Mission régionale d'autorité environnementale  
ÎLE-DE-FRANCE

**Avis délibéré  
sur le projet d'aménagement des îlots Mirabeau,  
Barbusse et Pont Neuf à Argenteuil (95) et de la  
mise en compatibilité du plan local d'urbanisme**

N° ACIF-2025-007  
du 16/07/2025

Illustration 10 : Îlot de chaleur urbain sur l'îlot Barbusse - Pont Neuf en 2100 (Annexes, p. 1443)

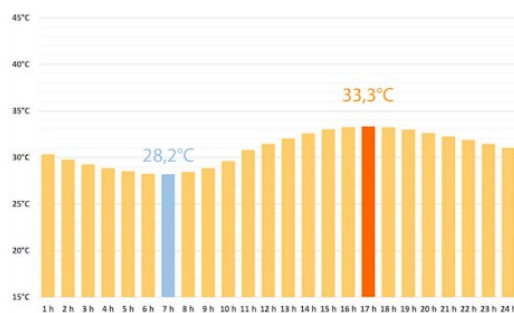
La baisse prévue de température en phase d'exploitation est assez faible, d'autant plus qu'en cas de canicules, les minimums de températures à l'horizon 2100 prévus sur les îlots ne descendraient pas en dessous de 28°C. De plus, il aurait été intéressant de présenter des modélisations à des périodes intermédiaires (2060) afin de mieux rendre compte de la qualité de vie à laquelle peuvent s'attendre les futurs habitants et usagers.

- présenter des modélisations des îlots de chaleur urbains à une période intermédiaire entre 2025 et 2100 ;
- prendre des mesures supplémentaires afin de permettre une meilleure résistance des îlots aux fortes chaleurs notamment à l'horizon 2100.
